SERVICE-INFO

Ersättning av spännrullar 531 0037 10 och 531 0353 10 (drift av hjälppaggregat) med 531 0241 10

INA 0061

Bild 1: Illustration av de olika spännrullarna och skillnaden mellan dessa

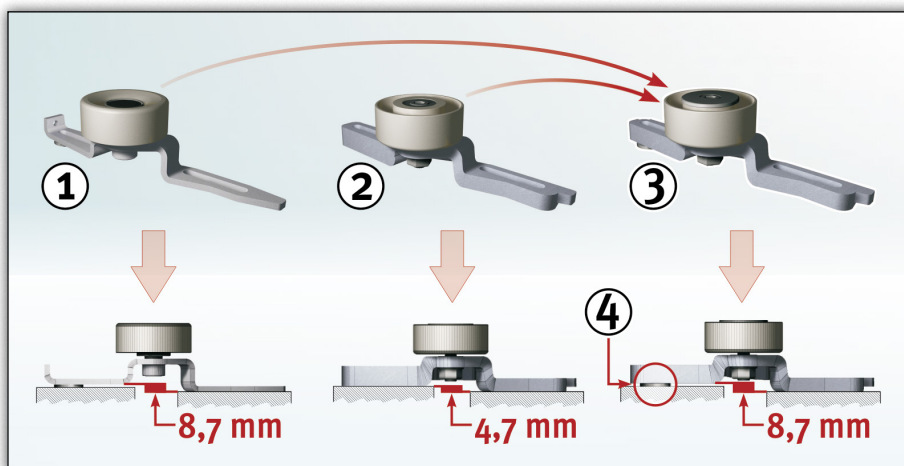
Båda spännrullarna med best.nr. 531 0037 10 och 531 0353 10 (monterade i drivningen till hjälppaggregat) ersätts av best.nr. 531 0241 10.

- (1) 531 0037 10
- (2) 531 0353 10
- (3) 531 0241 10
- (4) Bricka 8,4x19x4 mm

För utjämning av höjdskillnader har en bricka med tjockleken 4 mm inkluderats i 531 0241 10.
